ルネサス 技術情報

製品分類	MPU&MCU	発行番号	TN-H8*-259A	Rev.	第1版
題名	H8S/2628 SSUにて、SS0・SSI機能からI/Oポート機能へ切替える時の使用上の注意事項	情報分類	1. 仕様変更 2. ドキュメント訂正追加等 ③. 使用上の注意事項 4. マスク変更 5. ライン変更		
適用製品	H8S/2628 シリーズ	対象ロット等	H8S/2628 シリーズハードウェアマニュアル ADJ-602-317(H) 第1版	有効期限	
		全ロット		永年	
関連資料

図1 n ビット送信後 TE 又は MSS をクリアし、SS0 SSI 機能からポート機能へ切替える場合

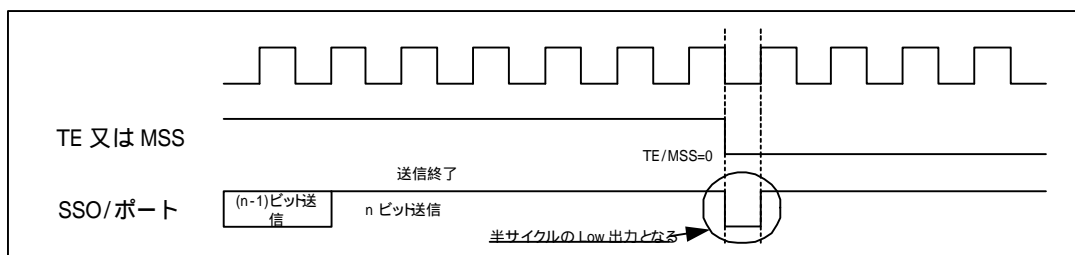
条件1 端子が SS0 機能で出力状態の時、SSER の TE ビットをソフトウェアにより 0 ライト、又は SSU ソフトウェアリセット機能を用いてクリア、もしくは SSCRH の MSS ビットをソフトウェアによる 0 ライトでクリアした場合

(不具合発生例) 条件1におけるタイミングチャートを図1に示します。

予め TE=1、MSS=1 に設定(この例ではさらに PCDDR=1、PCDR=1 に設定)

送信終了時 High 出力(又は SOL ビットの操作による High 出力)

TE もしくは MSS を 0 に設定変更

SS0 端子より半サイクルの Low 出力

マスタ設定 (MSS=1) の場合、本現象を回避するには、モジュールストップビットをセットするか、コンフリクトエラーを発生させ、MSS をクリアして下さい。

図2 MSS をセット又は TE をクリアし n ビット送信後 SSI 機能からポート機能へ切換える場合

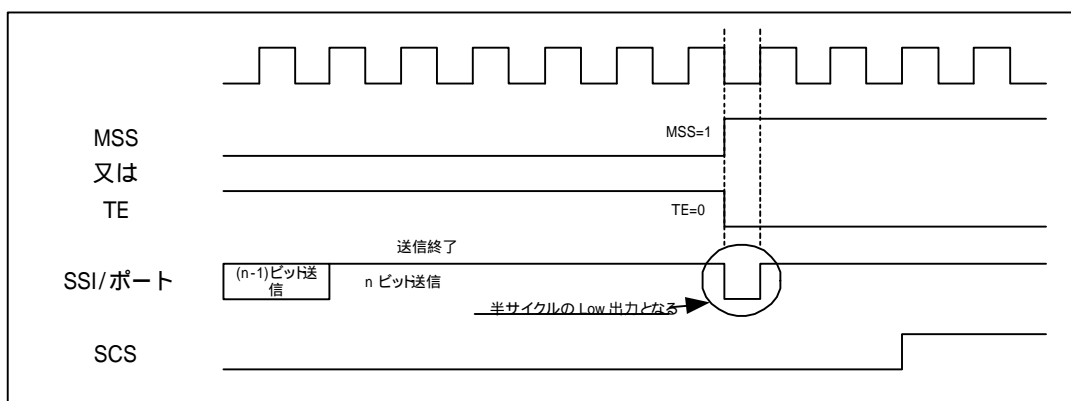
条件2 端子が SSI 機能で、SCS 端子から Low レベルが入力され出力状態の時、SSER の TE ビットをソフトウェアにより 0 ライト、又は SSU ソフトウェアリセット機能を用いてクリアした場合、もしくは SSCRH の MSS ビットをソフトウェアによる 1 ライトでセットした場合

(不具合発生例) 条件2におけるタイミングチャートを図2に示します。

予め TE=1、MSS=0 に設定、SCS 端子に Low レベルを入力(この例ではさらに PCDDR=1、PCDR=1 に設定)
SSI 端子は送信終了時 High 出力(又は SOL ビットの操作により High 出力)
MSS=1 に設定変更、もしくは TE=0 に設定変更
SSI 端子より半サイクルの Low 出力

スレーブ設定 (MSS=0) の場合、SCS 端子に Low レベルが入力されている期間は、TE 及び MSS を設定変更しないで下さい。SSI 機能からポートに切換える際には、SCS 端子に High レベルを入力し、SSI 端子をハイインピーダンス状態にして下さい。
